Aménagement d'une ligne de BHNS entre les PK 50,2 à 57,6

Annexe D - Audit de sécurité et suivi motivé

Audit de Sécurité

Au stade de la **conception détaillée**

5.2.1.7. Continuité de la ligne du site spécial franchissable

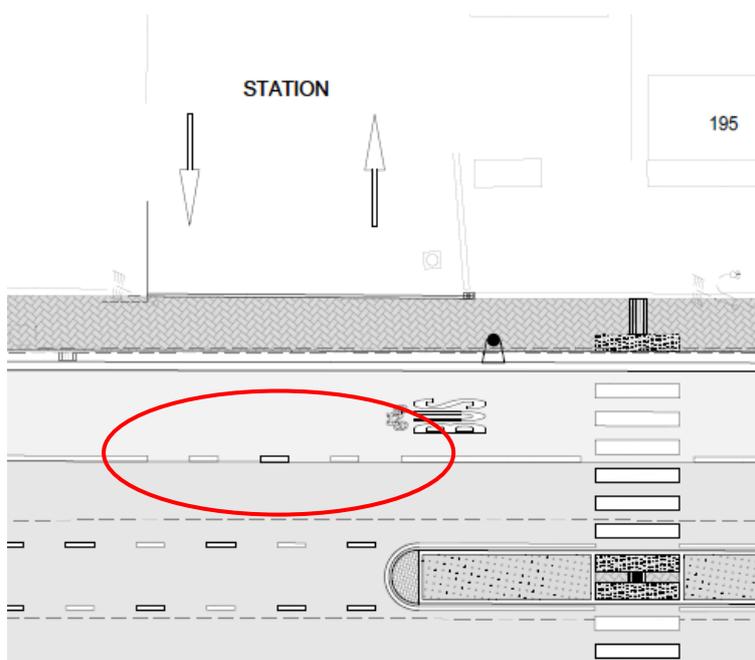
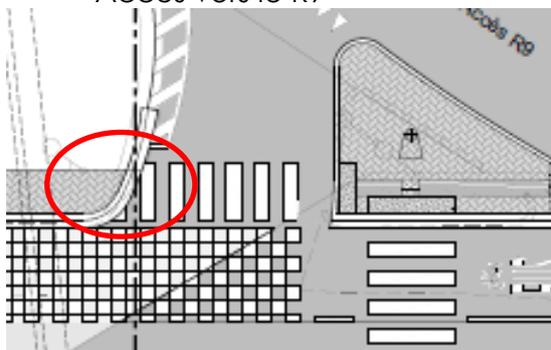
Sur les plans à notre disposition, à quelques endroits, la ligne continue du site spécial franchissable est discontinue, par exemple :

Il convient de corriger les quelques endroits où la ligne du site spécial franchissable est discontinue.

5.2.2.1. Absence de dalles de repérages sur une traversée piétonne

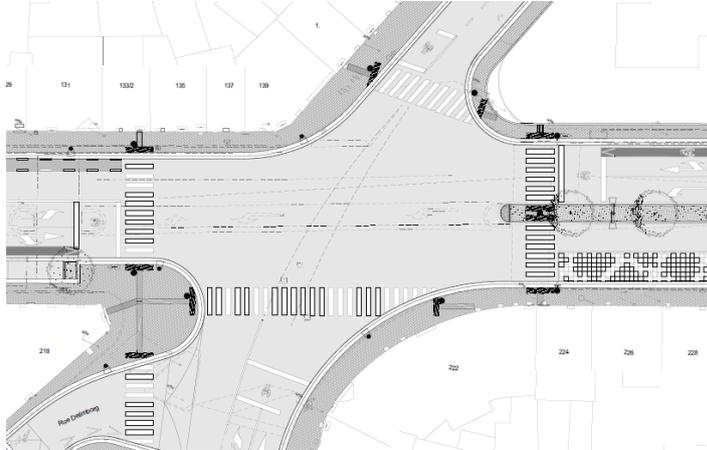
Absence de dalle de repérage à une extrémité de la traversée piétonne.

Afin de garantir un cheminement sécurisé pour tous, il convient d'équiper toutes les extrémités de la traversée piétonne avec des dalles de repérage, comme illustré dans la photo suivante à titre d'exemple :

R08	5.2.2.1.	Absence de dalles de repérages sur une traversée piétonne	Anomalie	Les dalles de repérages manquantes ont été ajoutées aux plans de demande de permis d'urbanisme finaux.

5.2.3.1. Marquage au centre du carrefour à feux

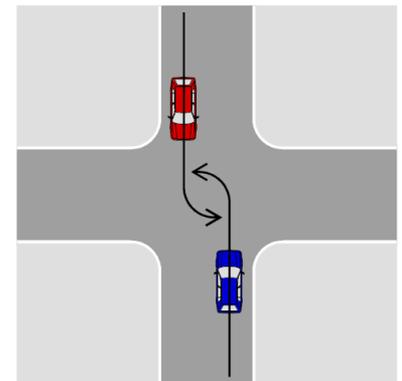
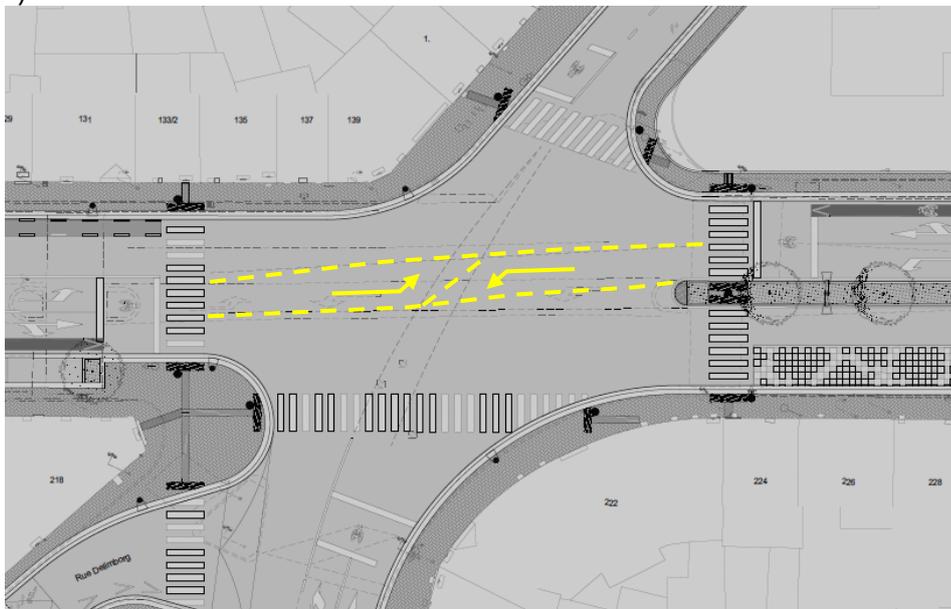
Le carrefour concerné est un carrefour à feux mais l'intersection, sur le plan à notre disposition ne présente aucun marquage pour guider les flux.

Il convient de marquer les tourne-à-gauche au centre du carrefour pour l'axe principal.

3. Plan 4 – Carrefour rue de Couillet				
R09	5.2.3.1.	Marquage au centre du carrefour à feux	Anomalie	Le marquage des tourne-à-gauche de l'axe principal a été ajouté sur les plans de demande de permis d'urbanisme finaux.
R10	5.2.3.2.	Rabattement trop court avant le carrefour à feux	Anomalie	La longueur de rabattement a été réduite pour limiter l'impact sur le BHNS de l'absence d'aménagements spécifiques. Un compromis a donc été trouvé entre efficacité du BHNS, capacité du carrefour et manœuvres à effectuer. La recommandation n'est donc pas suivie.
R11	5.2.3.3.	Ligne d'arrêt en sortie de SUL – rue Delimbourg	Observation	Un marquage de cédez-le-passage spécifique aux vélos en sortie de la rue Delimbourg a été ajouté sur les plans de demande de permis d'urbanisme finaux.

5.2.3.2. Rabattement trop court avant le carrefour à feux

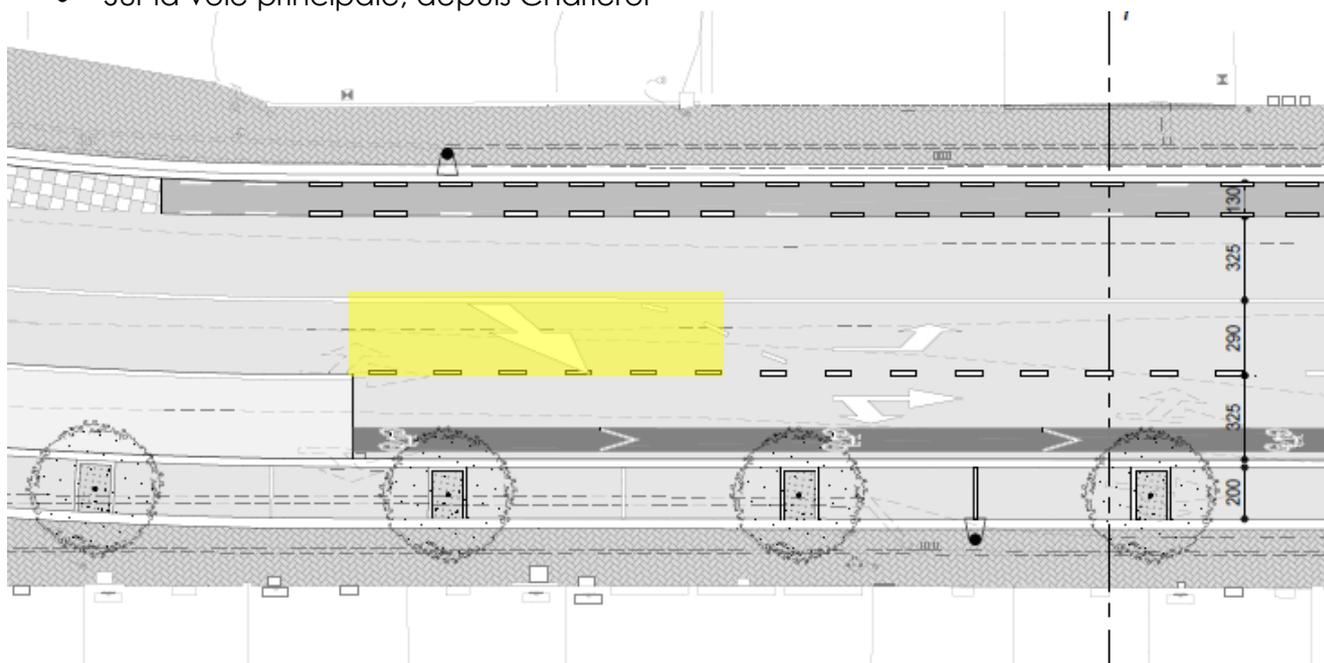
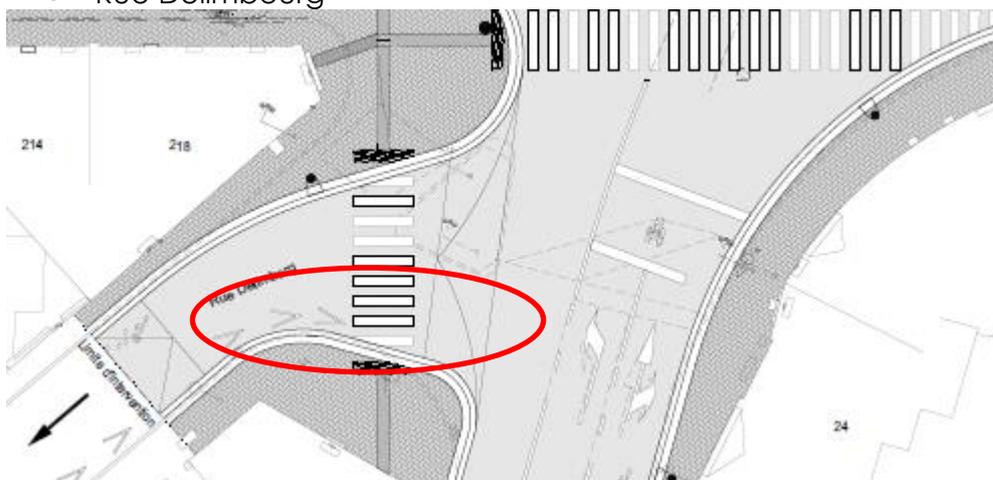
Cette zone de rabattement est particulièrement courte et il ne semble pas que l'aménagement en amont nécessite de raccourcir si fort cet espace.

Il convient d'augmenter la bande de rabattement en fonction de la distance nécessaire pour la manœuvre des véhicules longs.

5.2.3.3. Ligne d'arrêt en sortie de SUL – rue Delimbourg

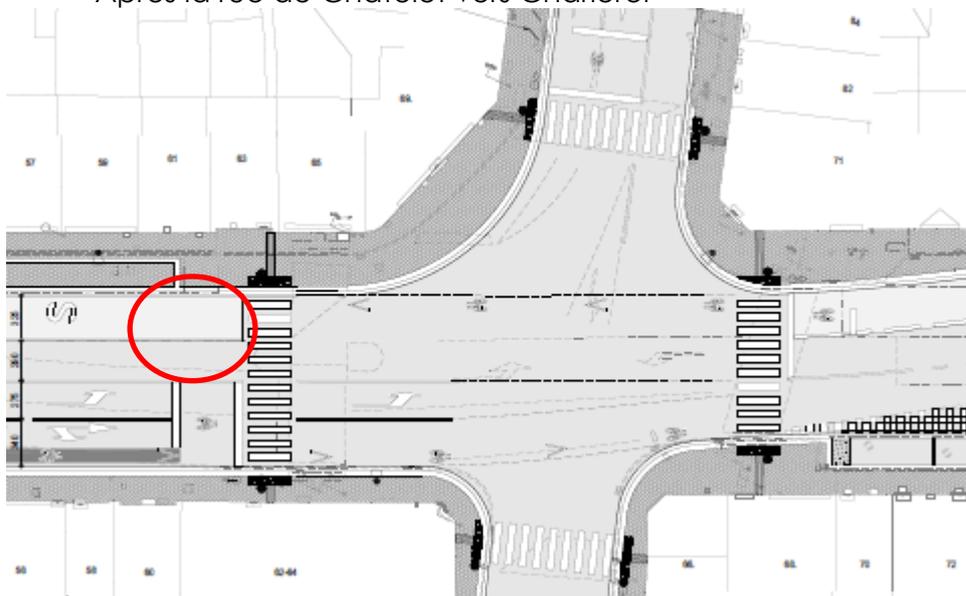
En sortie du sens unique limité (SUL) de la rue Delimbourg, il serait pertinent de marquer une ligne d'arrêt pour les cyclistes sous la forme d'un céder le passage.

Il convient de marquer une ligne d'arrêt pour les cyclistes sous la forme d'un céder le passage en sortie du SUL de la rue Delimbourg

5.2.4.1. Début de site spécial franchissable

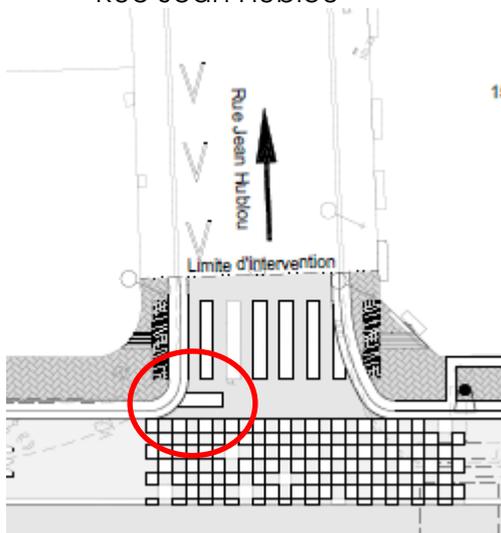
Le site spécial franchissable pour les bus est interrompu au niveau du carrefour et reprend au-delà.

Il convient de marquer le début du site spécial franchissable après l'interruption au niveau du carrefour.

4. Plan 7 – route de Châtelet				
R12	5.2.4.1.	Début de site spécial franchissable	Observation	Le marquage du début du site spécial franchissable (marquage en damier) a été ajouté après le carrefour avec la rue de Châtelet, vers Charleroi, sur les plans de demande de permis d'urbanisme finaux.

5.2.6.1. Absence de passages piétons – Giratoire R3

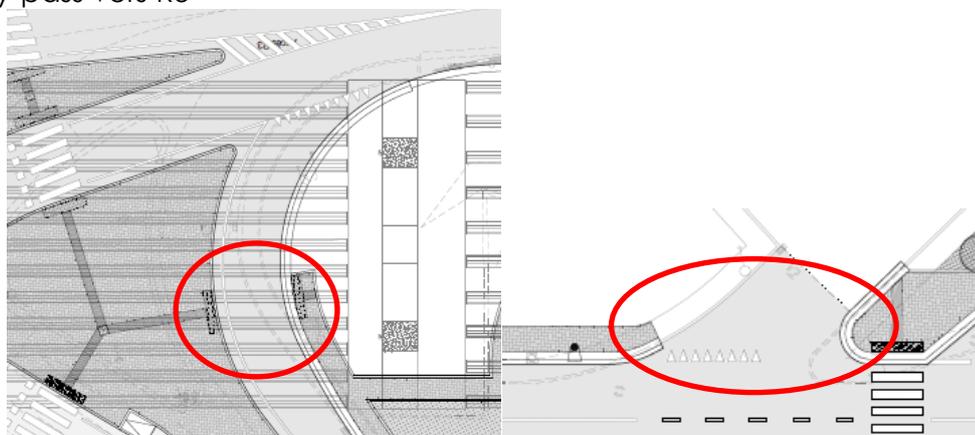
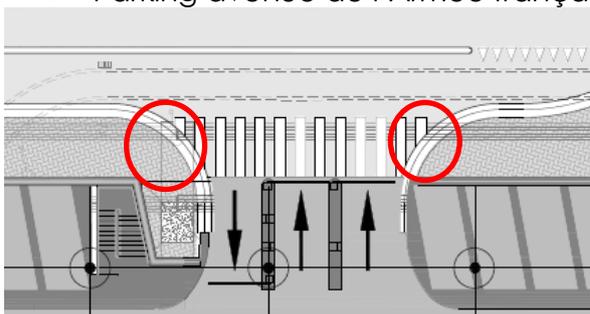
Il manque des passages piétons pour assurer la continuité des cheminements piétons à deux endroits :

Afin de garantir un cheminement sécurisé pour tous, il convient de marquer les passages piétons sur le by-pass vers le R3 et sur la rue du Vivier et, pour cette dernière, de l'équiper de dalles podotactiles,

6. Plan 10 – Giratoire R3				
R14	5.2.6.1.	Absence de passages piétons – Giratoire R3	Anomalie	Les dalles de repérages manquantes ont été ajoutées aux plans de demande de permis d'urbanisme finaux.
R15	5.2.6.2.	Absence de dalles de repérage	Anomalie	Les dalles de repérages manquantes ont été ajoutées aux plans de demande de permis d'urbanisme finaux.

5.2.6.2. Absence de dalles de repérage

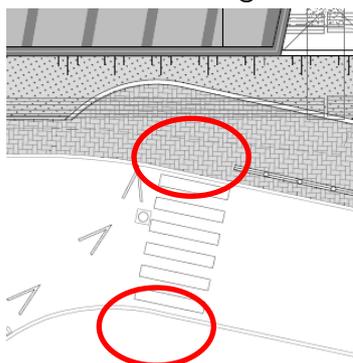
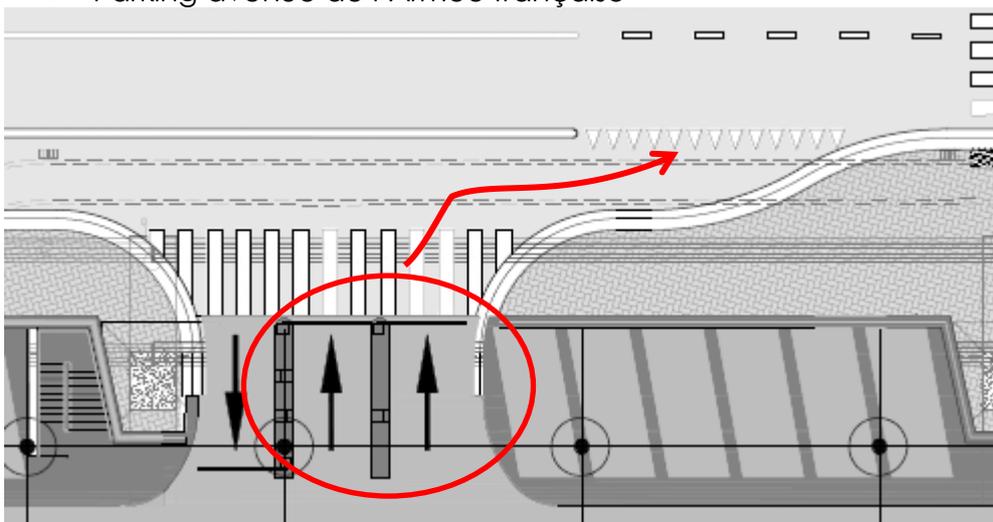
Absence de dalles podotactiles au niveau des traversées piétonnes.

Afin de garantir un cheminement sécurisé pour tous, il convient d'équiper les traversées piétonnes avec des dalles de repérage, comme illustré sur la photo suivante

5.2.6.3. Double sortie de parking pour une seule bande

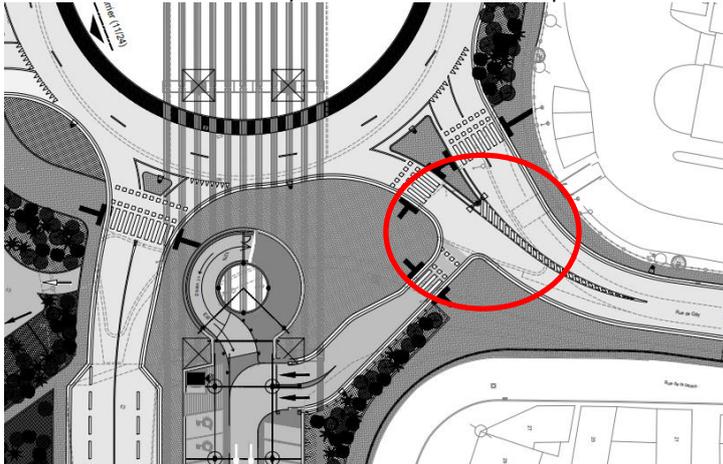
Il convient de revoir la sortie du parking :

- Soit, une seule sortie du parking ;
- Soit revoir l'aménagement pour gérer deux bandes de circulation sur plus longue distance.

R16	5.2.6.3.	Double sortie de parking pour une seule bande	Anomalie	<p>Deux barrières ont été prévues en sortie du P+R pour garantir un flux de véhicules suffisant pour permettre la vidange du parking sans files.</p> <p>Il ne sera pas possible d'allonger la zone avec deux voies de circulation vu la présence de l'Avenue de l'Armée française et de son trottoir. A noter encore que le risque de conflit mis en évidence est très fréquent dans ce type de parking.</p>
R17	5.2.6.4.	Avancée de l'îlot pour empêcher les tournes à gauche	Observation	Les plans de demande de permis d'urbanisme finaux ont été corrigés. L'îlot a été prolongé et empêche désormais toute manœuvre de tourne-à-gauche.
R18	5.2.6.5.	Double entrée dans le giratoire rue de Gilly	Anomalie	<p>L'ouverture à deux bandes sur la rue de Gilly à l'approche du giratoire sous le R3 est nécessaire d'un point de vue de la capacité de ce giratoire. Si la zone à deux bandes est historiquement plus longue, elle a dû être réduite pour permettre l'insertion d'un aménagement cyclable dans la rue de Gilly.</p> <p>La recommandation n'est donc pas suivie.</p>

5.2.6.4. Avancée de l'îlot pour empêcher les tournes à gauche

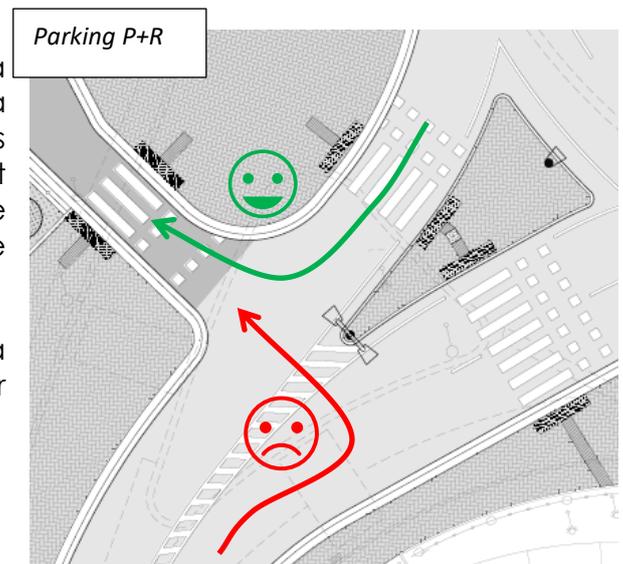
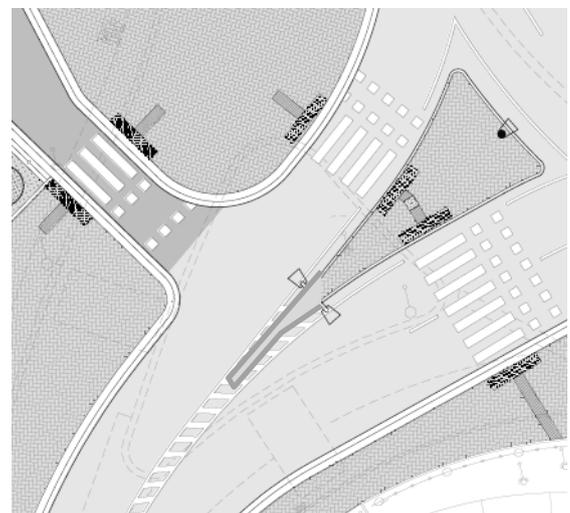
Une entrée dans le parking P+R se situe à proximité du rond-point. Du point de vue de la sécurité routière, il est préférable que les voitures entrent depuis la sortie du rond-point par un tourne-à-droite. Une bande striée empêche de facto le tourne-à-gauche depuis la rue de Gilly.

Une prolongation physique de l'îlot sera probablement plus efficace pour empêcher ce tourne à gauche accidentogène.

Il est recommandé d'envisager de poursuivre l'îlot pour réaliser une frontière physique et empêcher le tourne-à-gauche.

5.2.6.5. Double entrée dans le giratoire rue de Gilly

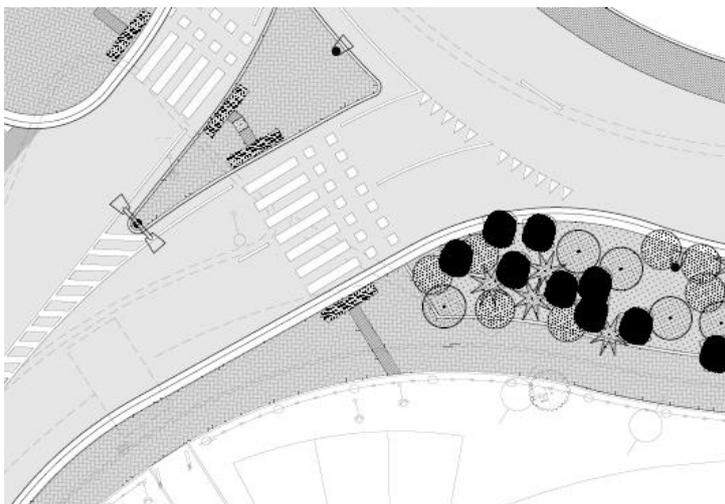
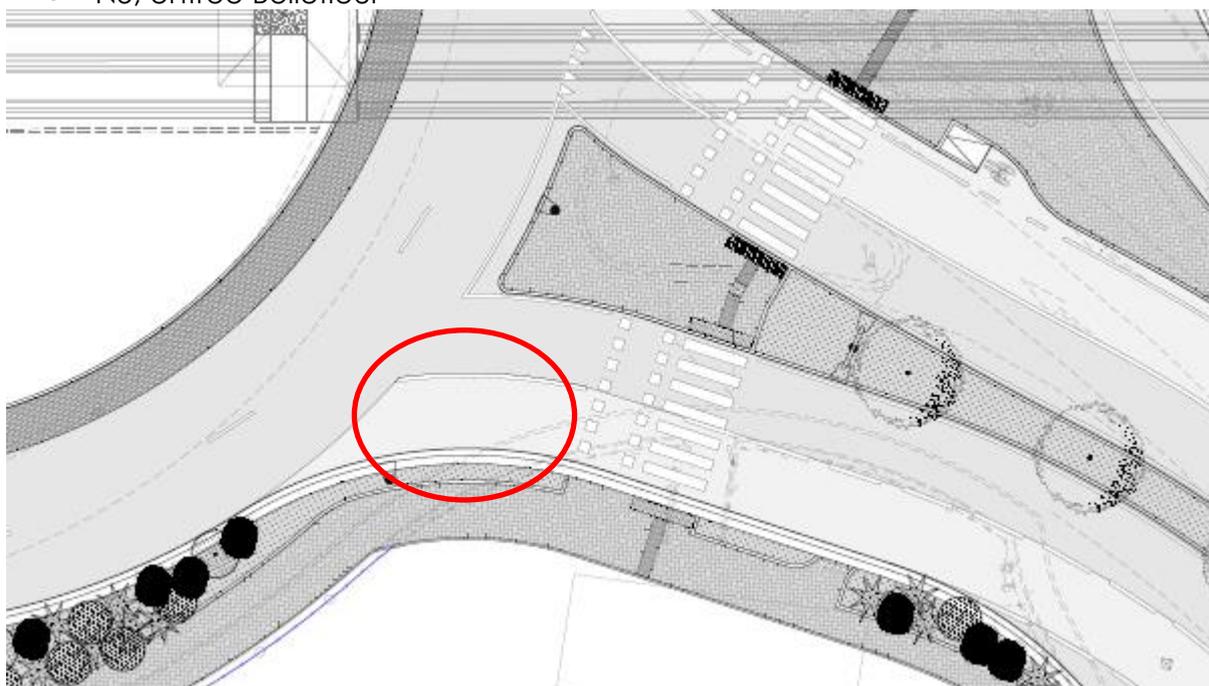
Actuellement la rue de Gilly est à deux bandes en entrée sur 90 m. Le plan semble montrer une rue de Gilly sur une bande en amont du rond-point qui s'ouvre à deux bandes en entrée sur le rond-point.

Sur une si courte distance, l'impact sur la capacité sera infime. Si la capacité de deux bandes n'est pas nécessaire sur la rue de Gilly (selon le plan), l'ouverture à deux bandes juste au niveau du rond-point n'est pas recommandé.

Il est recommandé de revoir l'entrée de la rue de Gilly sur le rond-point et de la limiter à une seule bande de circulation vu le faible impact sur la capacité de l'aménagement proposé et l'augmentation du risque pour les modes actifs.

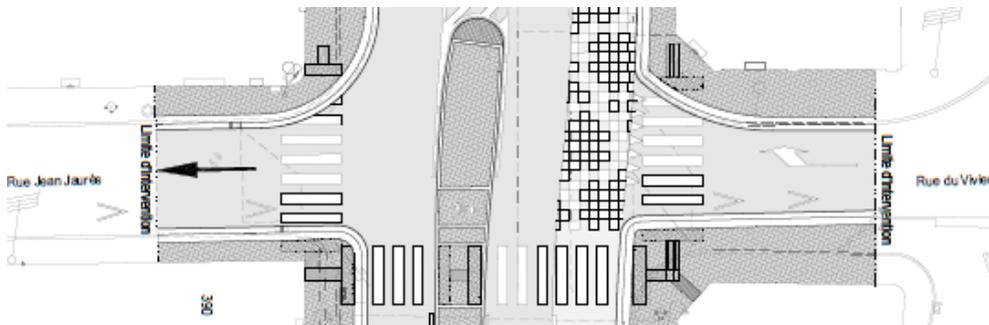
Il convient de marquer par du damier le début de la bande réservée, après la sortie du rond-point.

R19	5.2.6.6.	Début de bande réservée et entrée dans le centre commercial Bellefleur	Observation	Le marquage du début de la bande réservée (marquage en damier) a été ajouté à la sortie du giratoire sous le R3, vers Charleroi, sur les plans de demande de permis d'urbanisme finaux.

5.2.7. Plan 11

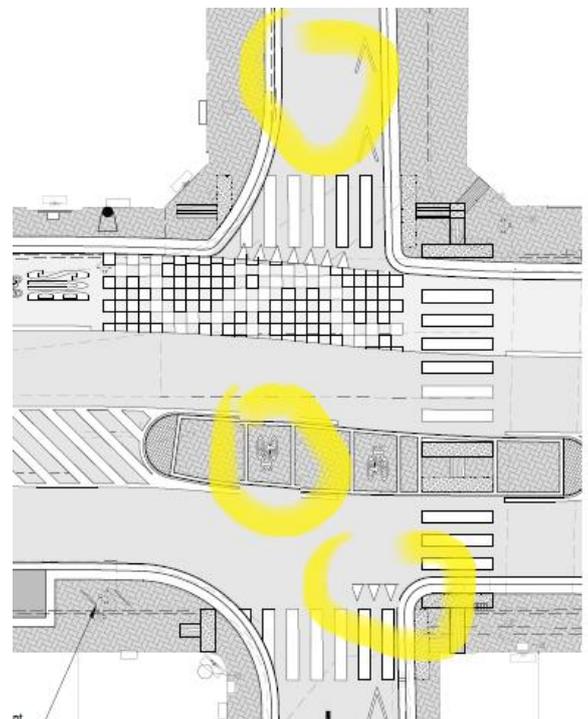
Pour ce faire, le marquage dans la rue du Vivier ne doit pas être posé et seule une signalisation verticale indiquera aux véhicules que seul le mouvement de tourne à droite est autorisé, excepté pour les vélos.

Pour être complet, ajoutons qu'il manque une ligne d'arrêt de type céder le passage pour les cyclistes sortant de la rue Jean Jaurès.

7. Plan 11				
R20	5.2.7.1.	Carrefour rue Jean-Jaurès – accessibilité cyclable	Anomalie	Les recommandations ont été intégrées dans les plans de demande de permis d'urbanisme finaux. Ainsi, il y a désormais une ouverture dans l'îlot permettant aux cyclistes de traverser de la rue du Vivier et à la rue Jean Jaurès. Les adaptations de marquage ont également été intégrées.
